Nota van beantwoording

Fietsplan Haarlemmermeer

april 2024

Geen rekening gehouden met voetgangers

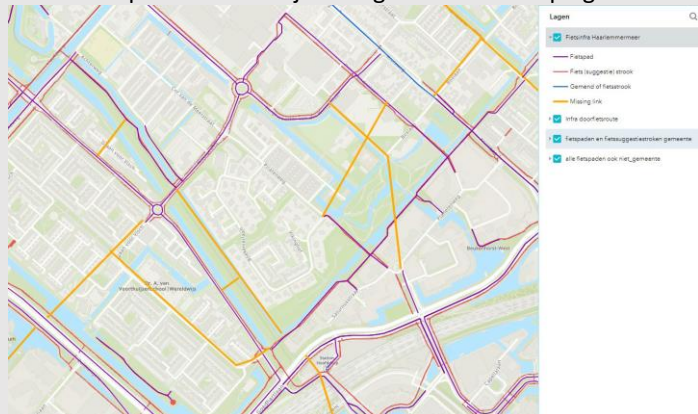
Uw concept Fietsplan is niet volledig en actueel. De basis voor het netwerk van nieuw aan te leggen fietspaden zou in het Fietsplan moeten staan. Dat blijkt niet het geval. Ook in ten minste een andere visie worden fietspaden gecreëerd, die niet in het Fietsplan verwerkt zijn. Hiermee ontstaat een wirwar aan fietspaden. Hoe weet de ene beleidsmaker nog waar de andere beleidsmaker mee bezig is?

De 'ontbrekende schakel' tussen 2 appartementencomplexen in De Fruittuinen

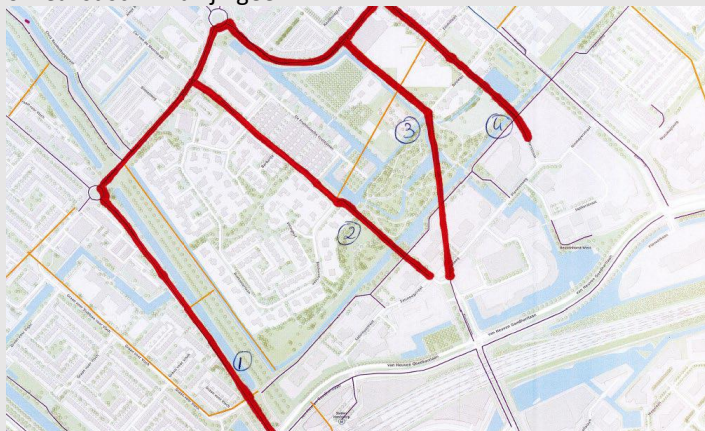
Ook is het gissen waar de *ontbrekende schakel* tussen de twee appartementsgebouwen in De Fruittuinen vandaan komt. Waarom wordt deze niet toegelicht?
